TRANS/WP.29/951
8 août 2003

PROJET DE COMPLEMENT 2 AU REGLEMENT No 113

(Projecteurs émettant un faisceau de croisement symétrique)

Figure 1

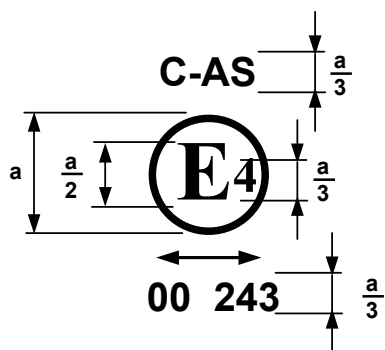
Annexe 2, modifier comme suit:

$a \geq 5$ mm pour les projecteurs de la classe A

Figure 11

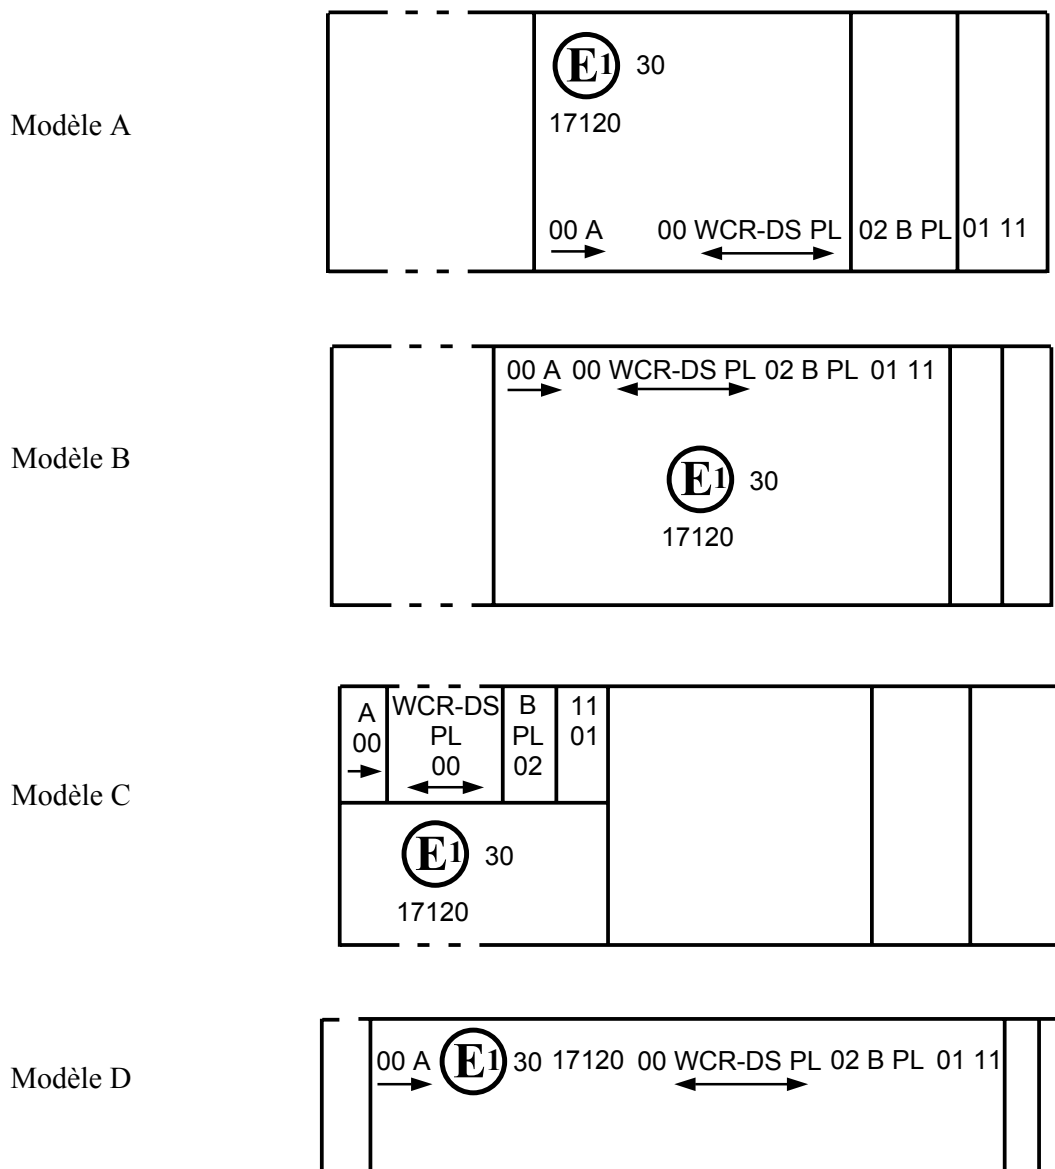
Marquage simplifié pour les feux groupés, combinés ou mutuellement incorporés

Note: Les quatre exemples ci-dessus correspondent à un dispositif d'éclairage portant une marque d'homologation relative à:

Un feu de position avant homologué conformément au Règlement No 50 sous sa forme originale (00);

Un projecteur, de la classe D, avec un faisceau de croisement et un faisceau de route d'une intensité maximale comprise entre 86 250 et 101 250 candelas (indiqué par le chiffre 30), homologué conformément aux prescriptions du présent Règlement sous sa forme originale (00) et comportant une lentille en plastique;

Un feu-brouillard avant homologué conformément à la série 02 d'amendements au Règlement No 19 et comportant une lentille en plastique;

Un feu indicateur de direction avant de catégorie 11, homologué conformément à la série 01 d'amendements au Règlement No 50.

Figure 12

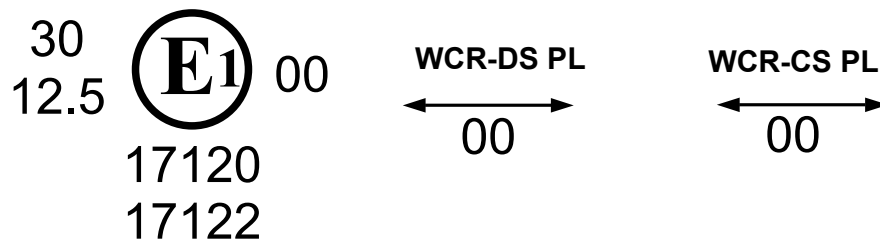
Feu mutuellement incorporé avec un projecteur

L'exemple ci-dessus correspond au marquage d'une lentille en plastique utilisée pour différents types de projecteur, à savoir:

Soit: Un projecteur, de la classe D, avec un faisceau de croisement et un faisceau de route d'une intensité maximale comprise entre 86 250 et 101 250 candelas (indiqué par le chiffre 30), homologué en Allemagne (E1) selon les prescriptions du présent Règlement sous sa forme originale (00), mutuellement incorporé avec un feu de position avant homologué conformément au Règlement No 50 sous sa forme originale (00);

Soit: Un projecteur, de la classe C, avec un faisceau de croisement et un faisceau de route d'une intensité maximale comprise entre 33 750 et 45 000 cd (indiqué par le chiffre 12,5), homologué en Allemagne (E1) selon les prescriptions du présent Règlement sous sa forme originale (00), mutuellement incorporé avec le même feu de position avant que ci-dessus;

Figure A

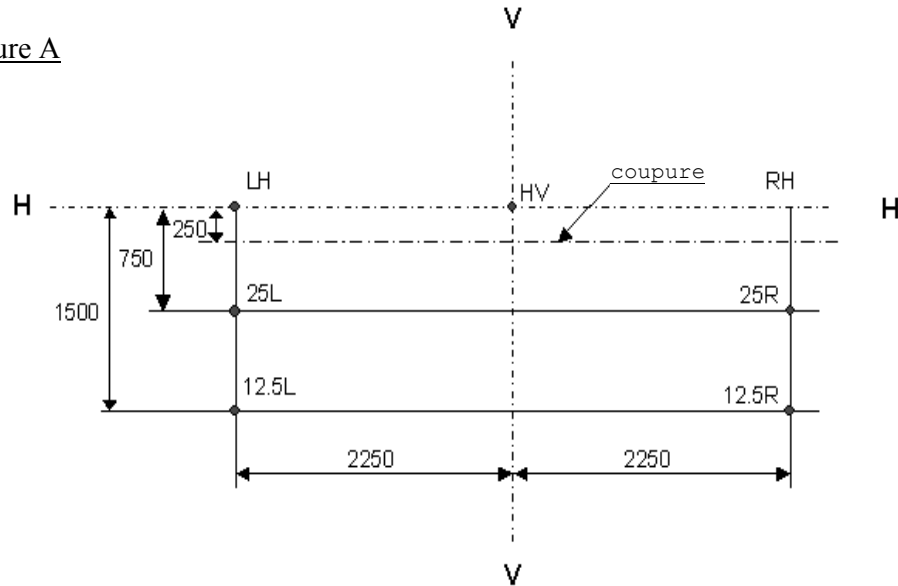
Annexe 3, modifier comme suit:

ÉCRAN DE MESURE
pour les projecteurs de la classe A
(cotes en mm, écran placé à 25 m de distance)

Figure B

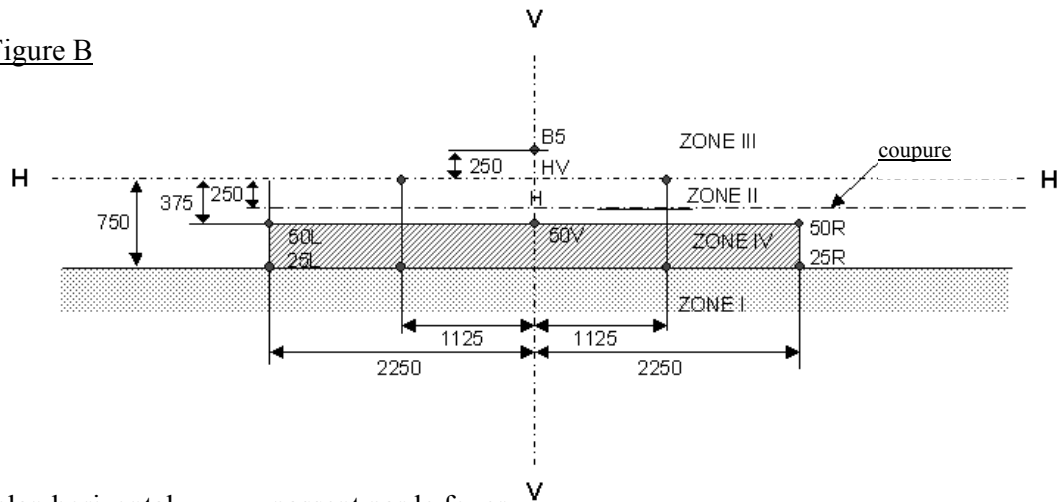
ÉCRAN DE MESURE
pour les projecteurs de la classe B
(cotes en mm, écran placé à 25 m de distance)

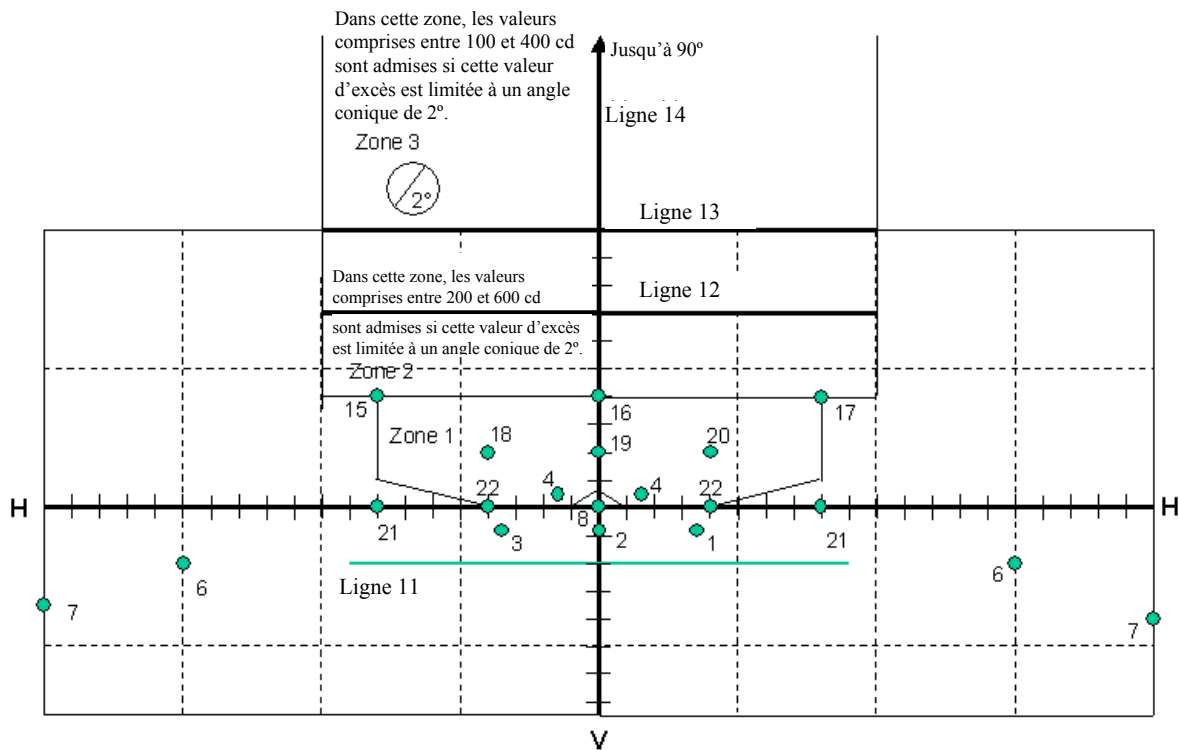
ÉCRAN DE MESURE pour les projecteurs des classes C et D (cotes en mm, écran placé à 25 m de distance)

Figure D
Faisceau-route primaire

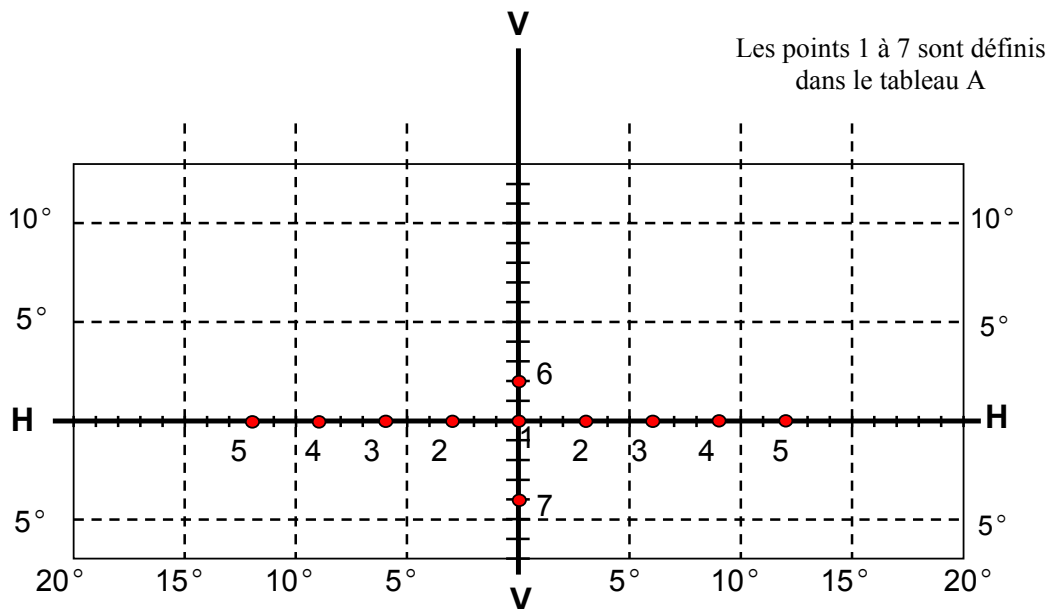
Tableau A – Projecteur émettant un faisceau-route primaire

Se reporter à la figure D pour la position exacte des points d'essai

Figure E
Faisceau route-secondaire

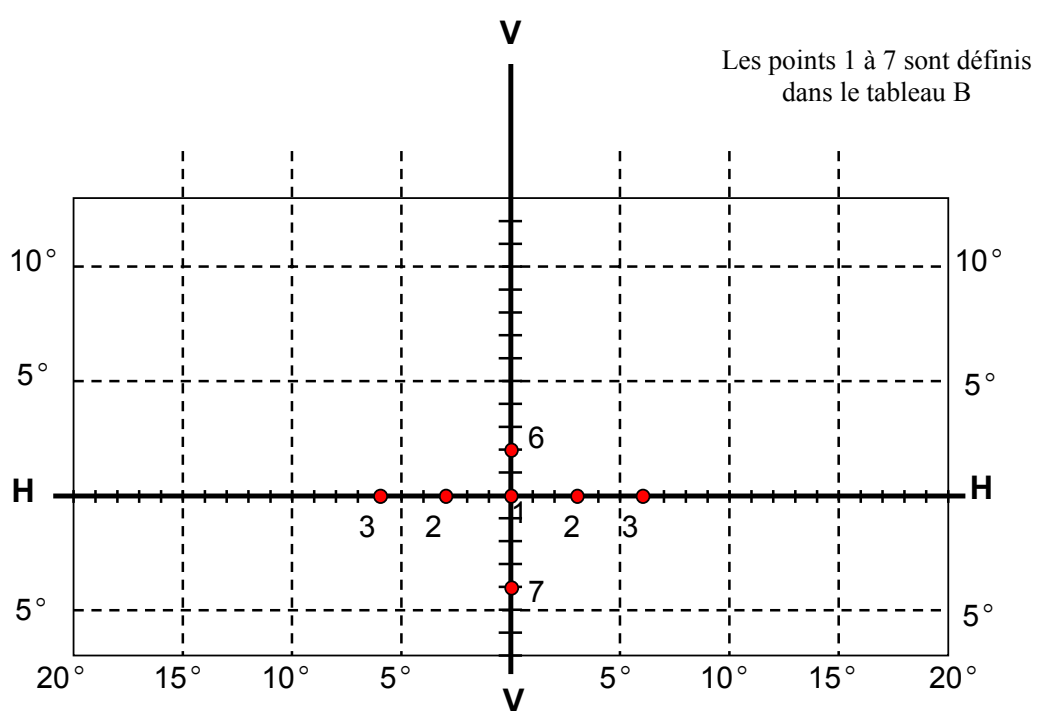
Tableau B – Projecteur émettant un faisceau-route secondaire fonctionnant avec un projecteur émettant un faisceau-croisement harmonisé ou un projecteur émettant un faisceau-route primaire

Se reporter à la figure E pour la position exacte des points d'essai
